**Обновление
приводов SQN7... с
версии А на версию В**

01.02.2022

Продукт
Приводы SQN7

SQN7x.x6xxx

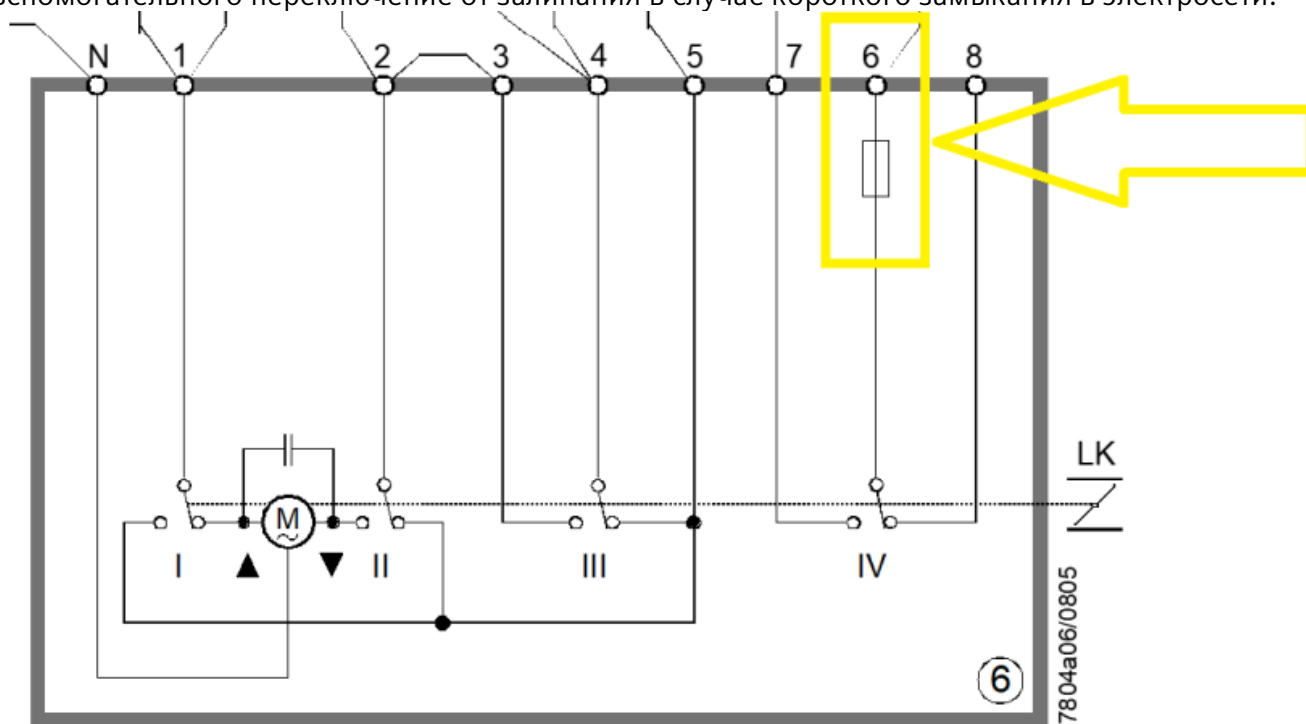
В связи с обновлением Декларации CE на основе EN 60730-2-14 необходимо принять меры по изменениям SQN7... Это приведет к обновлению серии «А» до серии «В» для определенных схем. Само изменение будет происходить шаг за шагом, начиная со схемы 6, и будет включать в себя новую плату с дополнительным предохранителем вспомогательного выключателя топливного клапана. Этот предохранитель будет у 6 клеммы. Это изменение необходимо для защиты вспомогательного переключения от залипания в случае короткого замыкания в электросети.
